会計検査の指摘事例とその解説(104)

3. 落石防護柵の背面に設計前提の平場がない

図-1 設計上の平場の幅を前提とした落石防護柵等の概念図

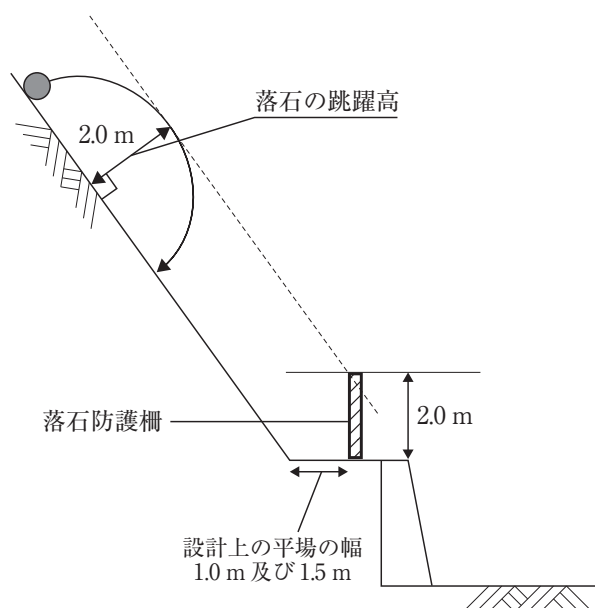
同県は、本件落石防護柵の設計に当たり、落石の跳躍高を2.0mと想定するとともに、両工区の各1か所を選定して現地を調査し、落石防護柵背面の平場の幅がそれぞれ1.0m及び1.5mであることなどを考慮して、斜面から直角に測った高さが2.0mとな

るよう最低柵高を全延長にわたって一律に2.0mと決定していました。そして、本件落石防護柵の高さを2.0mと設計して（図-1）、これにより施工していました。

しかし、両工区には、同県が現地調査を行った上記の2か所よりも平場の幅が狭かったり、平場が全くなかったりしている箇所が多数あったのに、同県は、本件落石防護柵の設計に当たり、このような実際の平場の幅の状況について考慮していませんでした。

図-2 平場の幅が設計よりも狭い区間における落石防護柵等の概念図

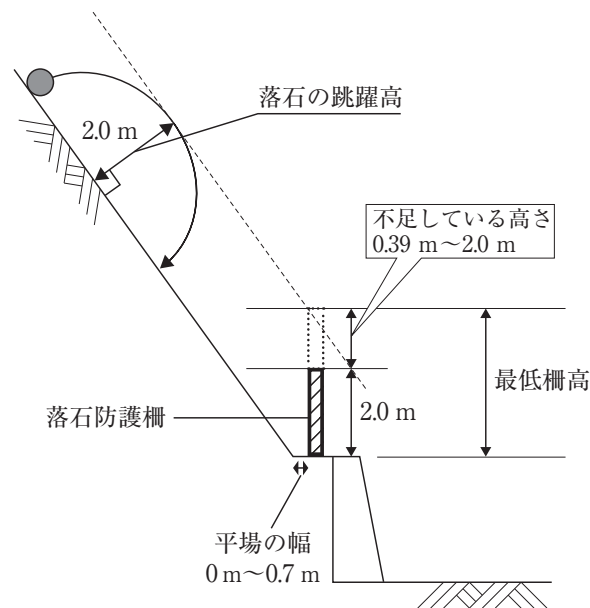
そこで、便覧に基づき、現地の再調査の結果確認された平場の幅を考慮して、改めて本件落石防護柵の最低柵高を算出すると、両工区における計4区間の延長計41.9mにおいて最低柵高が2.0mを上回ることとなります。このうち、各区間の最低柵高が最も高くなる箇所についてみると、2.39m（平場の幅0.7m）から4.0m（同0m）となり、本件落石防護柵の高さは最大で0.39mから2.0m不足することになっていました（図-2）。

したがって、本件落石防護柵のうち延長41.9m（工事費相当額4,063,000円）は、設計が適切でなかったため、落石を防ぐための所要の高さが確保されていない状態となっていて、工事の目的を達して
